## 部品変更

# ACアダプタ(OP-AC5V4-10) ラベル変更について

## ・ 代替製品との比較

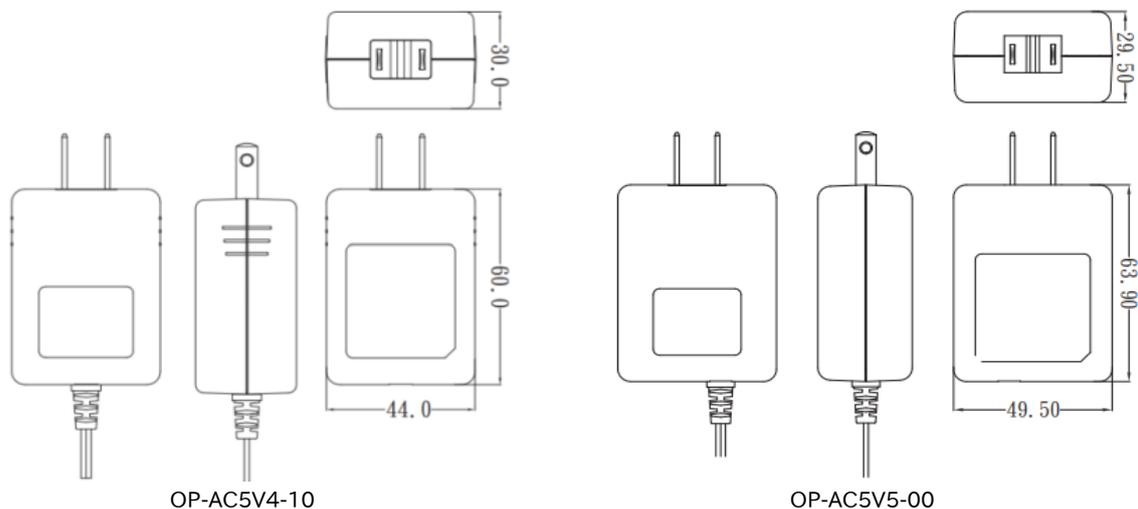
現行製品と代替製品の仕様と外観は次のとおりです。

OP-AC5V4-10	OP-AC5V5-00
Input		
Voltage	Universal 90 ~ 264Vac, single phase	Universal 90 ~ 264Vac, single phase
Frequency	47 ~ 63 Hz	47 ~ 63 Hz
Current	0.3A Max.	0.28A Max.
Output		
Voltage	+5V ± 5%	+5V ± 5%
Current	2.0A Max.	2.0A Max.
Temperature Range		
Operating Temperature	0°C ~ +40°C	0°C ~ +40°C
Storage Temperature	-20°C ~ +65°C	-20°C ~ +65°C
Efficiency Level	V	VI

現行製品のACアダプタ(OP-AC5V4-10)は、欧州の既存規格の失効日以降も継続販売いたしますが、新規格に適合したACアダプタもラインアップに追加予定ですので、こちらもご検討ください。型番は次のとおりです。

型番	製品名
OP-AC5V5-00	ACアダプタ (5V/2.0A EIAJ#2)
